2023年9月7日
株式会社泰和電器
営業部

電線締め付けバンドの樹脂化について

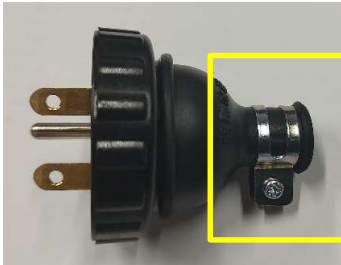
対象製品のプラグの電線固定バンドを樹脂化致します。
プラグ挿抜時に、金属バンドのエッジ部が手に刺さり、改善して欲しいと要望がございました。バンドの樹脂化により、エッジ部分が無くなり、扱いやすくなりました。

現行品:金属製バンド

変更品:樹脂製(サンプル)

現行品	変更品
材質	SPCC	6ナイロン
表面処理	三価メッキ	-
